### 工程变更审批表

工程名称: 义乌商城大道(雪峰东路-浙医四院)隧道工程 PPP 项目 编号: 400-BG-IV-B-002 号

## 义乌市商城大道（雪峰东路-浙医四院）隧道工程 设计变更通知单

通知单名称：关于兴隆大街路口过商城大道燃气管、给水管保护方案的变更

燃气管、给水管横跨基坑平面布置图  
1:200

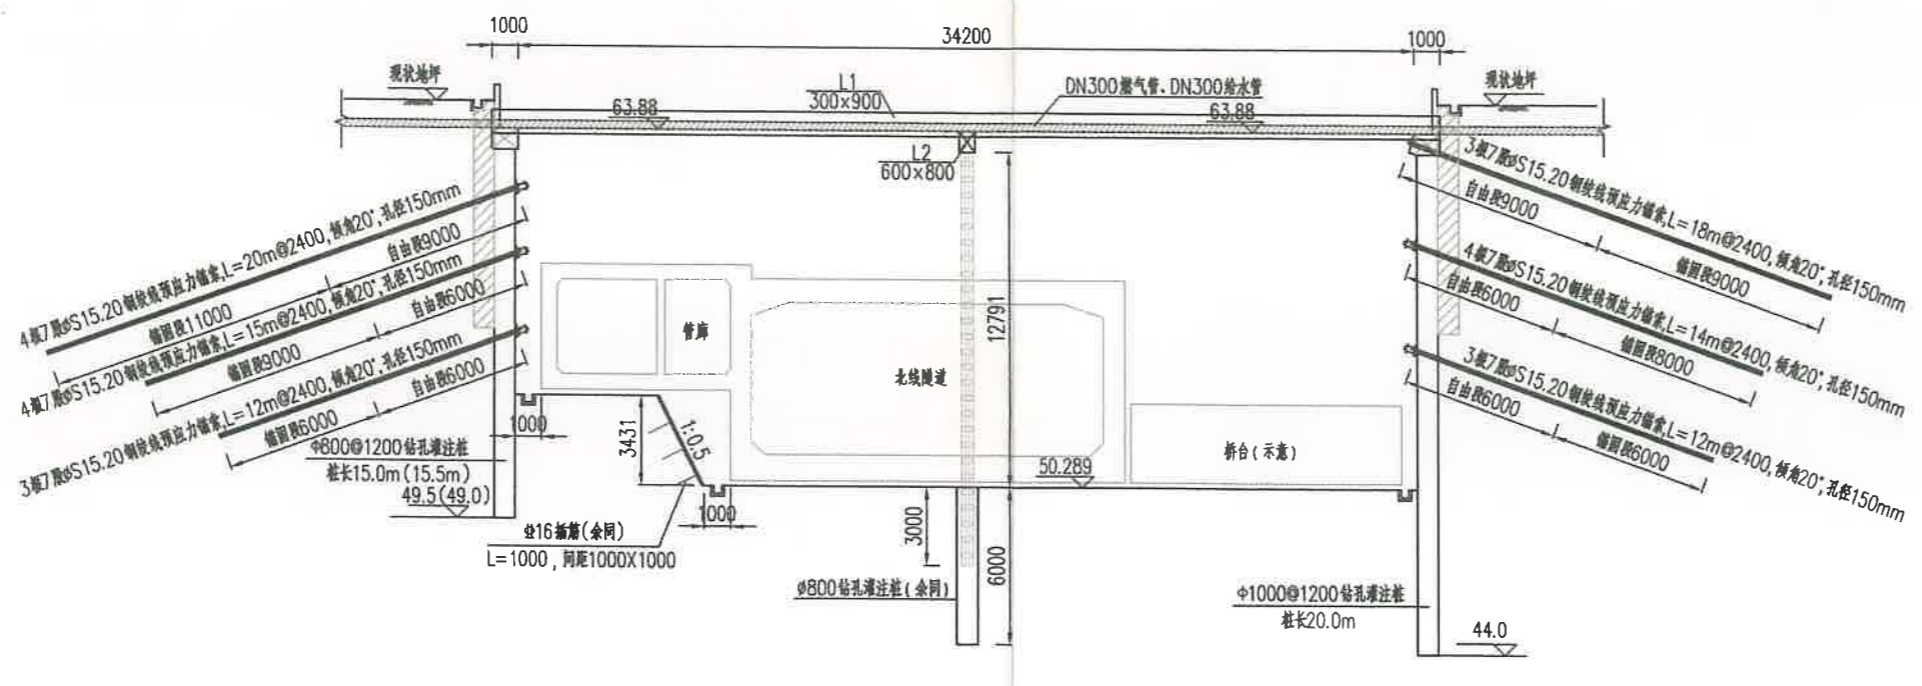
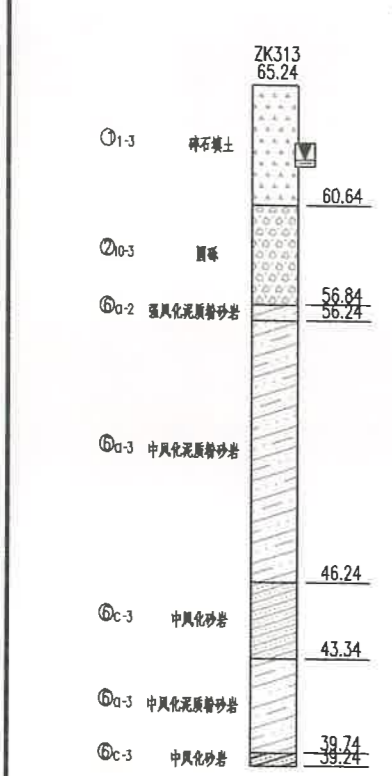
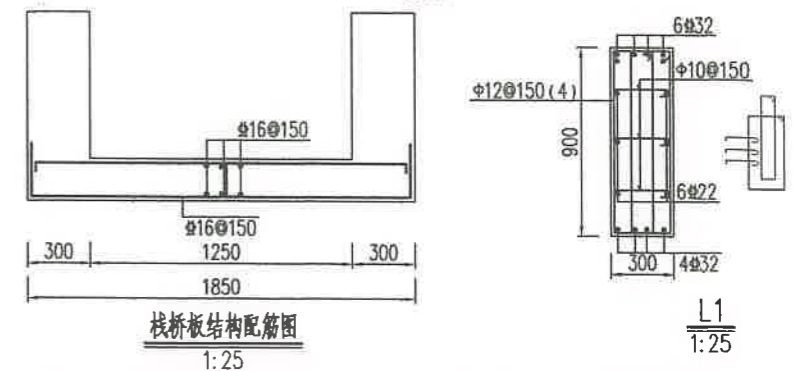
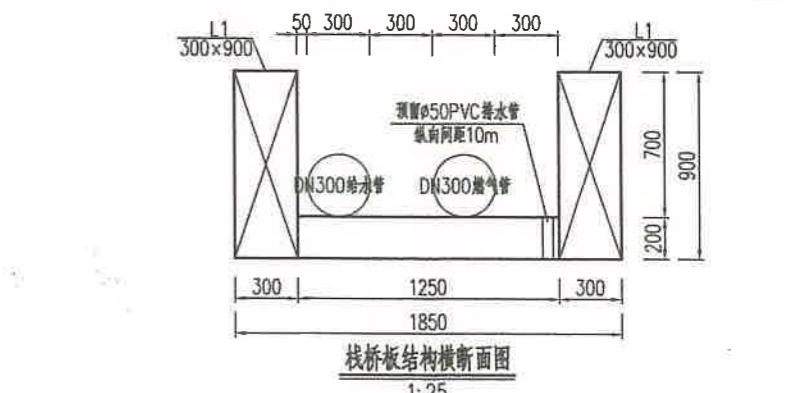
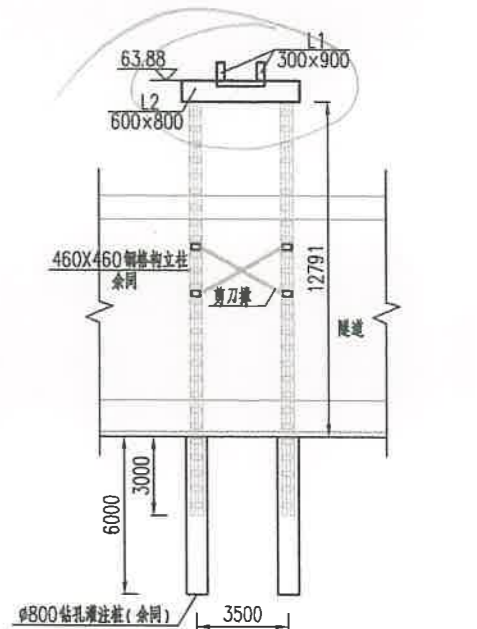
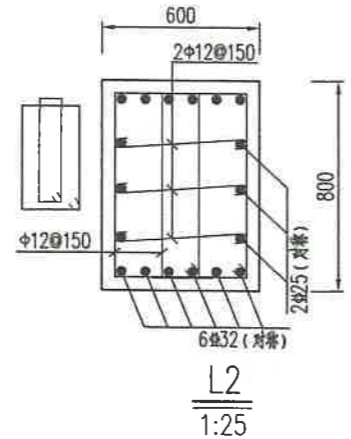
根据工程变更联系单、工程洽商记录、工程变更审批表、兴隆大街路口现状有DN300给水管和DN300燃气管横跨商城大道，为避免影响基坑开挖及后期主体结构施工，采用钢筋混凝土U型槽+格构柱的形式进行保护，具体方案详见附件HT517-12(1)-SJK-06-20Z。

在轻轨地面高架 0#桥台以东 5 米区域（六都溪西侧）横穿基坑，采用钢筋混凝土 U 形槽+格构柱支撑的方案型式，区域内 D300 的给水管过基坑保护与该燃气管同槽铺设。此变更估算造价增加费用约 10.8 万元。

- 1、本图尺寸除里程、标高以m计外，其余均以mm计，平面采用国家2000坐标系，高程采用1985黄海高程；
- 2、现状地坪及管线标高以现场实测为准；
- 3、结构采用C35钢筋砼，抗渗等级P8，栈桥板内设置 $\Phi 8@450 \times 450$ 拉结筋；
- 4、剪刀撑布置详见HT517-10(1)-SJK-12-04围护结构节点详图(四)；
- 5、栈桥板L1梁顶部、栈桥板端部与冠梁连接处均需设置隔离护栏，护栏高度0.9m，栈桥板上严禁人员通行。
- 6、隧道主体施工完成并回填后，拆除两侧纵梁L1。
